АКТ ОБСЛЕДОВАНИЯ
объекта социальной инфраструктуры
К ПАСПОРТУ ДОСТУПНОСТИ ОСИ
№ 1

1.1. Наименование (вид) объекта ***учреждение медико-социальной экспертизы***
1.2. Адрес объекта ***167000, Республика Коми, г.Сыктывкар, ул. Интернациональная, д.100***

1.6. Название организации (учреждения), (полное юридическое наименование – согласно Уставу, краткое наименование) ***Федеральное казенное учреждение «Главное бюро медико-социальной экспертизы по Республике Коми» Министерства труда и социальной защиты Российской Федерации (ФКУ «ГБ МСЭ по Республике Коми» Минтруда России)***

Фото №10 – Вход в здание

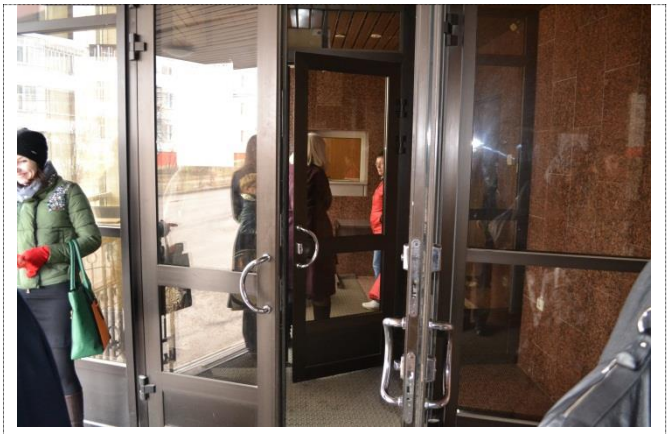
установкой кнопки вызова персонала (переговорного устройства) перед началом марша лестницы	
2.2	Пандус (наружный)	нет	-	-				
2.3	Входная площадка (перед дверью)	есть	-	8 - 10	- ненормативное размещение информации об ОСИ	К, С	- размещение информации об ОСИ над входной площадкой с размерами знаков, соответствующими расстоянию рассмотрения, а также установка информационного табло об ОСИ со стороны дверной ручки на высоте 1,4 – 1,75 м с дублированием рельефными знаками	ТСР, ТР

Фото №20 – Пути движения внутри здания

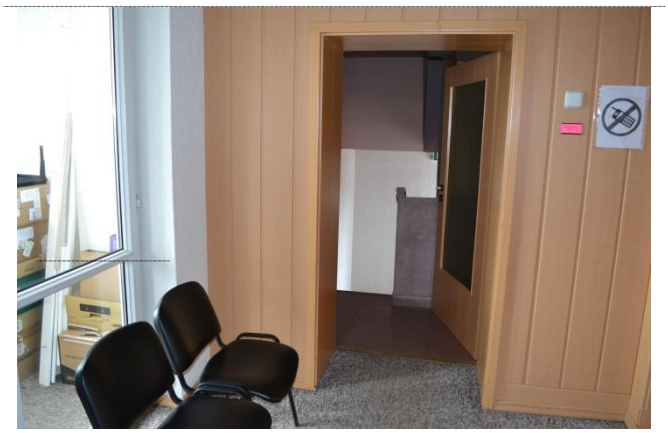
3.2	Лестница (внутри здания)	есть	-	18 - 20	- отсутствуют поручни с 2 сторон; - не обеспечена непрерывность имеющихся поручней; - отсутствует контрастная маркировка крайних ступеней; - отсутствует тактильная информация перед началом марша; - отсутствуют рельефные обозначения этажей на	О, С, Г, У	- установить нормативные поручни с 2 сторон на высоте 0,9 м с горизонтальным завершением на 0,3 м с нанесением рельефных обозначений этажей; - нанесение контрастной маркировки на крайние ступени; - нанесение тактильной информации за 0,6 м	Орг, ТР, ТСР

поручнях; - отсутствуют обозначения этажей между маршами		до начала марша лестницы; - установить информацию о номерах этажей	
3.3	Пандус (внутри здания)	нет	-	-

Фото №21 – Пути движения внутри здания

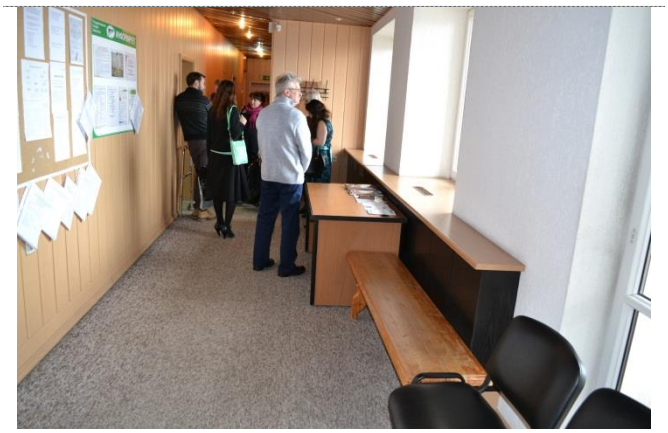
3.1	Коридор (вестибюль, зона ожидания, галерея, балкон)	есть	-	12 – 14, 16 - 17, 21 - 22	- ширина путей движения в чистоте на некоторых участках менее 1,5 м; - отсутствие комплексной информации о пути и направлении движения со схемой расположения и функциональным назначением помещений	Все	- организовать приём граждан на креслах-колясках на 1 этаже; - разместить на путях движения комплексную информацию (в т.ч. цветовые и тактильные направляющие) со схемой расположения и функциональным назначением помещений	Орг, ТР, ТСР
